### 04- NORMAS URBANÍSTICAS. DICTAMEN TÉCNICO AFECCIÓN REFINERÍA

**DICTAMEN TÉCNICO SOBRE LA REVISIÓN Y  
ADAPTACIÓN DEL PLAN GENERAL DE ORDENACIÓN  
MUNICIPAL DE A CORUÑA, EN LO REFERENTE A LA  
CALIFICACIÓN DE SUELO URBANIZABLE Y SU  
DIVISIÓN EN SECTORES EN LAS PROXIMIDADES DE  
INSTALACIONES INDUSTRIALES CON RIESGO DE  
ACCIDENTE GRAVE Y QUE ESTÁN AFECTADAS POR  
EL PLAN DE EMERGENCIA EXTERIOR DEL  
POLÍGONO INDUSTRIAL GRELA-BENS**

Referencia: 2012134 Fecha: Julio 2012 Revisión: 2.0	
Elaborado: Juan A. Vilchez	Aprobado por: E. Blanco
Firma: <b>NOMBRE VILCHEZ SANCHEZ JUAN ANTONIO - NIF 25968459X</b>  <small>Firmado digitalmente por NOMBRE VILCHEZ SANCHEZ JUAN ANTONIO - NIF 25968459X Nombre de reconocimiento (DN): c=es, o=FNMT, ou=fnmt clase 2 ca, ou=703011224, cn=NOMBRE VILCHEZ SANCHEZ JUAN ANTONIO - NIF 25968459X Fecha: 2012.07.30 13:36:44 +02'00'</small>	Firma: <b>ENTIDAD TRAMITES INFORMES Y PROYECTOS SL - CIF B61437513 - NOMBRE BLANCO NAVARRO ESTRELLA - NIF 27259283M</b>  <small>Firmado digitalmente por ENTIDAD TRAMITES INFORMES Y PROYECTOS SL - CIF B61437513 - NOMBRE BLANCO NAVARRO ESTRELLA - NIF 27259283M Nombre de reconocimiento (DN): c=ES, o=FNMT, ou=FNMT Clase 2 CA, ou

<p>TIPS Trámites, Informes y Proyectos, S.L. C/ Llenguadoc nº10, 08030-Barcelona Tel.: 932744280 / Fax: 932744643 e-mail: tips@tips.es</p>		
Fecha	Nombre	
Dibujado	Julio 2012	E. Diéguez
Revisado	Julio 2012	J. A. Vilchez
Aprobado	Julio 2012	E. Blanco
Número de revisión	2.0	
Esc 1:12000	Plano A.2.1

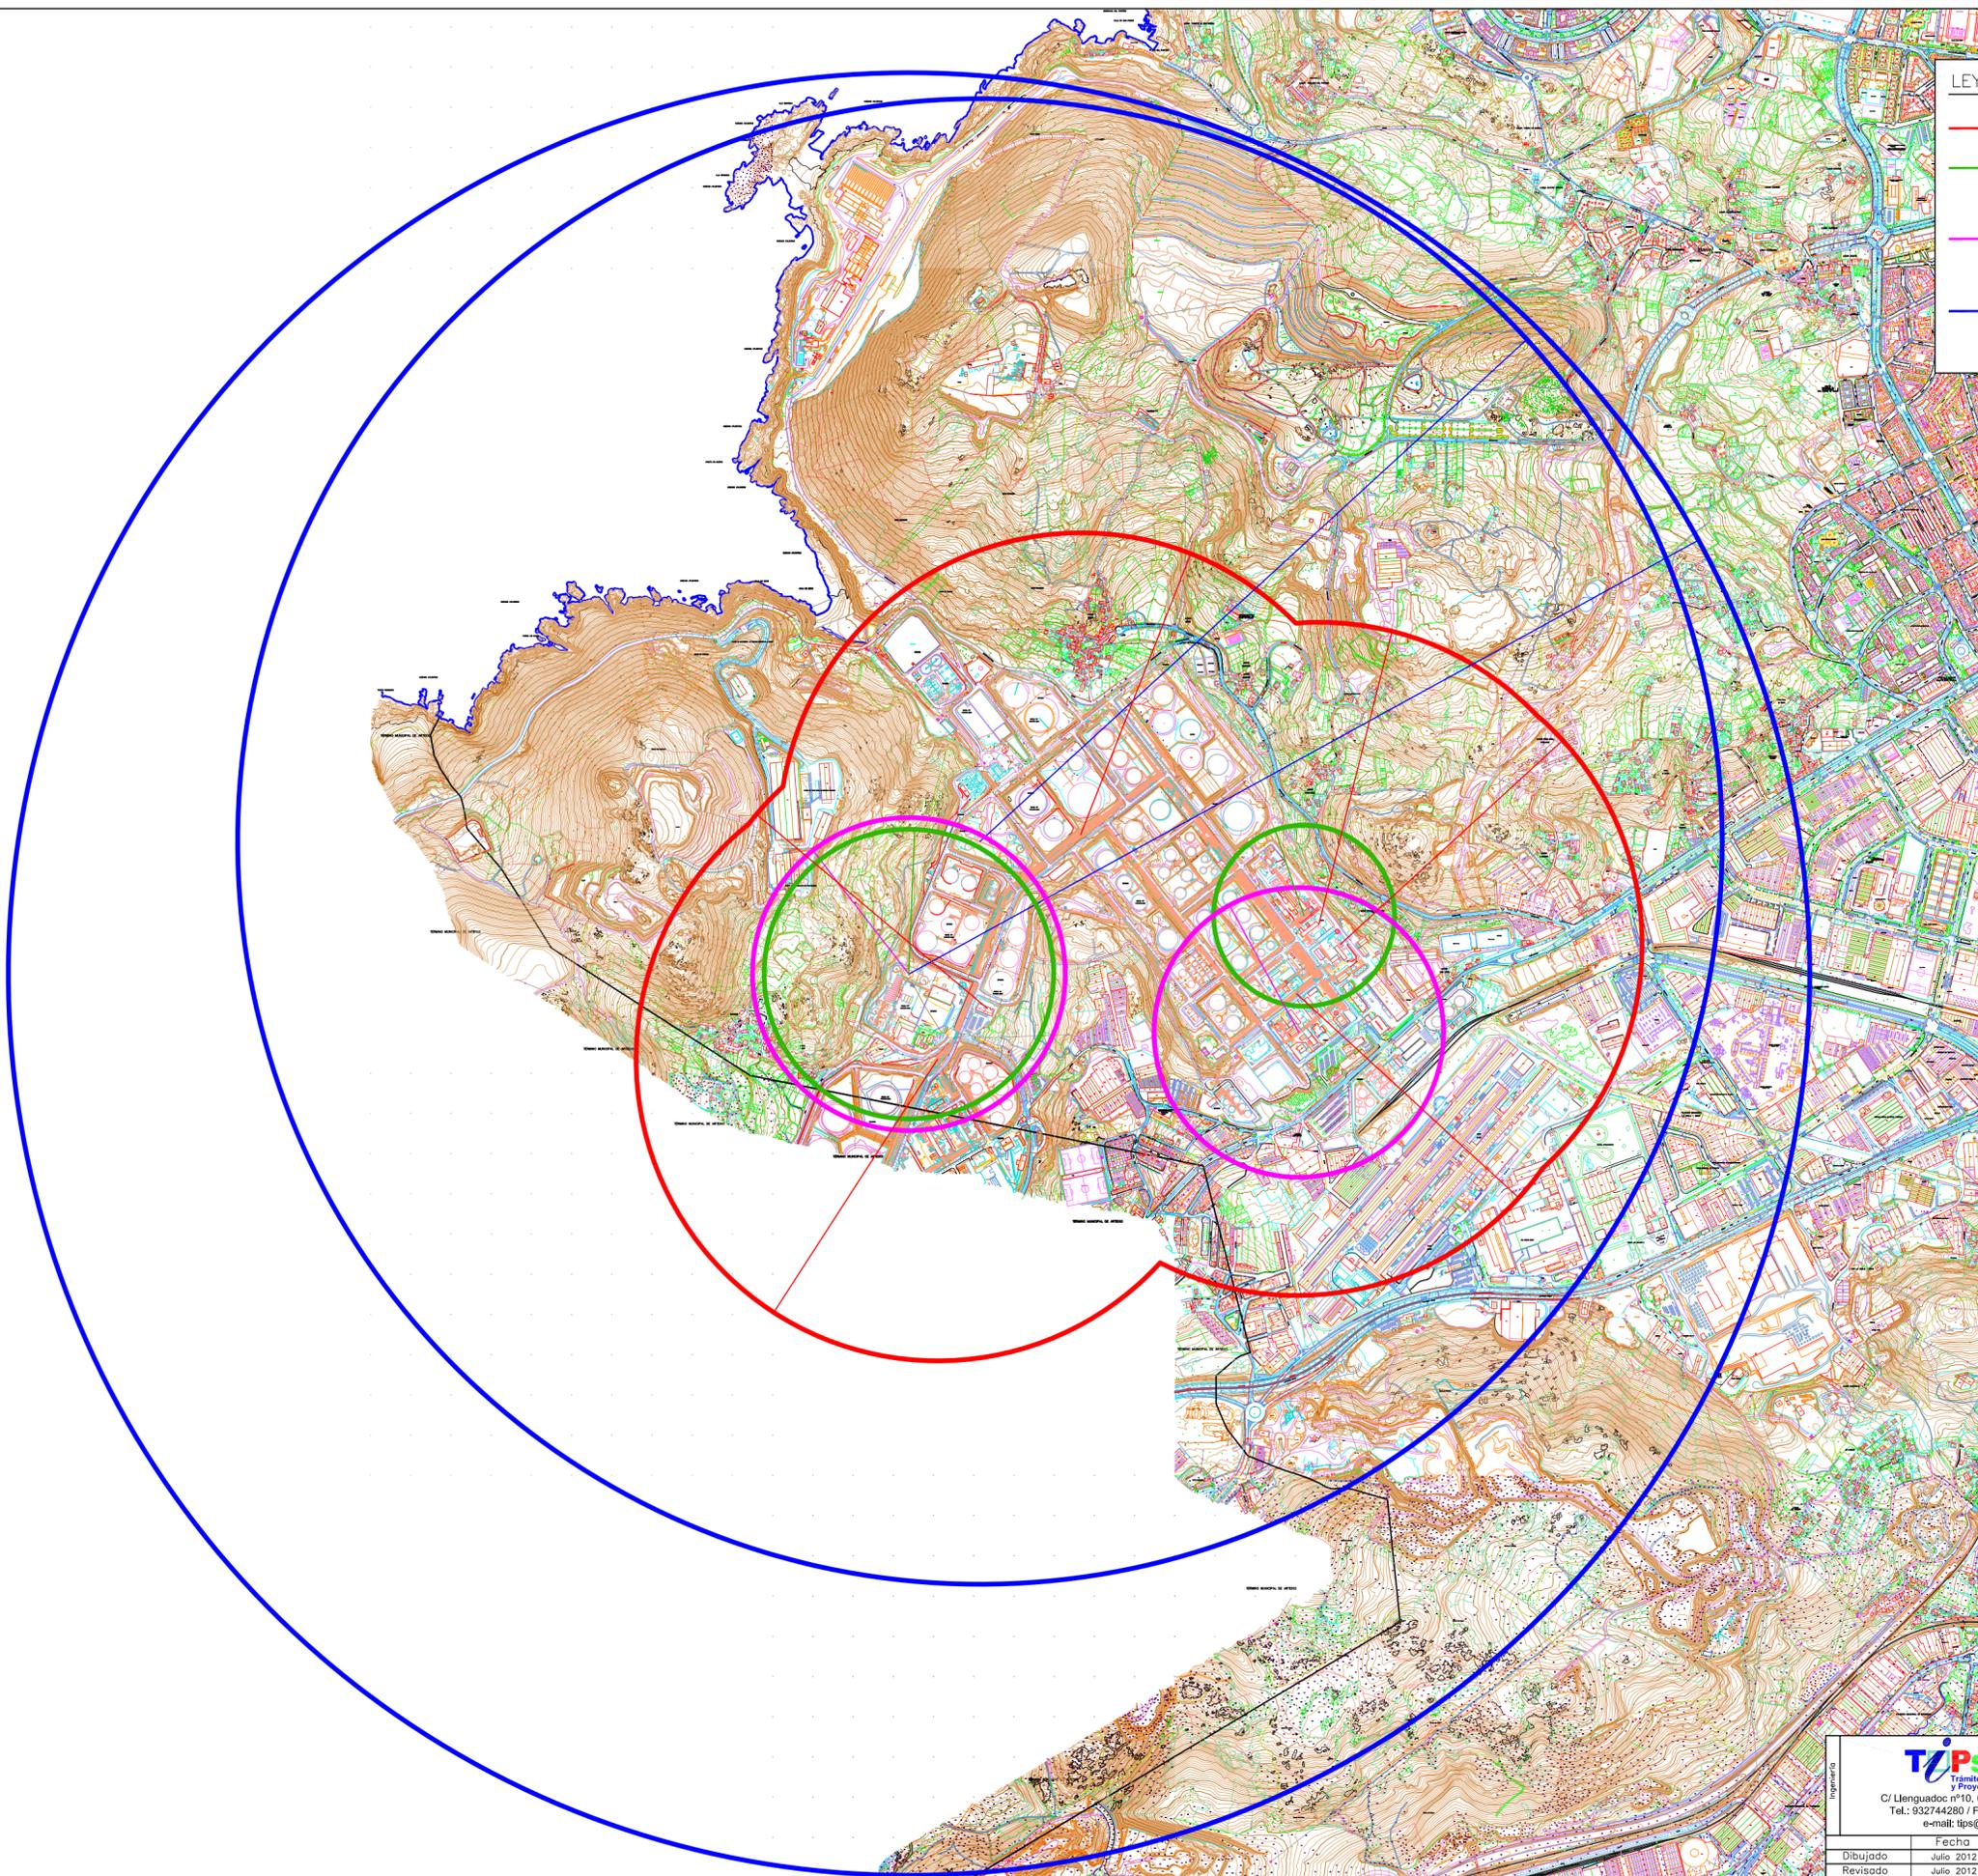
**A. Limitar algunas zonas residenciales** incluidas en el plan citado anteriormente. Las zonas residenciales deberían restringirse en los sectores urbanísticos más alejados de REPSOL PETRÓLEO y REPSOL BUTANO que resultasen afectados por los radios presentados en el plano de alcance máximo de consecuencias del ANEXO II. De acuerdo con este plano, los sectores quedarían afectados del siguiente modo:

- El sector POL M26, se encuentra fuera de los radios de afectación de las zonas de intervención de las instalaciones industriales incluidas en el plan. Sin embargo, hay que tener en cuenta la zona de alerta que sí afectaría al sector. Por lo tanto, teniendo en cuenta estos datos, el uso que se prevé dar a este sector como zona residencial colectiva, debería ser estudiado con más detalle. En cualquier caso, la urbanización de esta zona deberá ser sometida a aprobación frente a la Autoridad Competente, con objeto de garantizar en la misma todos los aspectos preventivos y de intervención previstos en el Plan de Emergencia Exterior (potenciales efectos aditivos, accesibilidad, avisos a la población, coordinación con planes de autoprotección, etc.).

- El sector PEMD L26, se encuentra muy cerca de la zona de intervención de las dispersiones tóxicas provenientes de la refinería y dentro de la zona de intervención de los BLEVES de REPSOL PETRÓLEO y REPSOL BUTANO. Cabe destacar que en este sector ya estaban presentes algunas viviendas antes de la elaboración del presente informe. Por lo tanto, teniendo en cuenta el alcance de los radios de afectación disponibles, no se debería permitir ampliar el número de viviendas tal y como está previsto en el plan municipal, siempre y cuando las instalaciones incluidas en este plan no se sometan a un estudio más detallado. A pesar de esto, se permite mantener las viviendas existentes en el sector, siempre y cuando se tengan en cuenta en el plan de emergencia exterior y no se amplíen en cuanto a ocupación, superficie o volumen.

- El sector PEMD M26, se encuentra parcialmente afectado por la zona de intervención de la BLEVE proveniente de REPSOL BUTANO, pero completamente afectado por las zonas de alerta. Así pues la urbanización de este sector debe condicionarse a la elaboración de estudios más detallados (Análisis Cuantitativo de Riesgo, ACR) por parte de las instalaciones sometidas al plan municipal anteriormente mencionado.

- El sector IG-1, se encuentra dentro del radio de afectación de las dispersiones tóxicas procedentes de refinería y BLEVES de refinería y REPSOL BUTANO. Se podría llevar a cabo los objetivos puesto que el uso previsto de este sector es para la ampliación de la planta de residuos de Nostián,

- El sector SGA SUD1 b, se vería afectado únicamente por las zonas de alerta de los accidentes tipo BLEVE. Por lo tanto la urbanización de esta zona debería someterse a un estudio más detallado y ser sometida a aprobación frente a la Autoridad Competente, con objeto de garantizar en la misma todos los aspectos preventivos y de intervención previstos en el Plan de Emergencia Exterior (potenciales efectos aditivos, accesibilidad, avisos a la población, coordinación con planes de autoprotección, etc.).
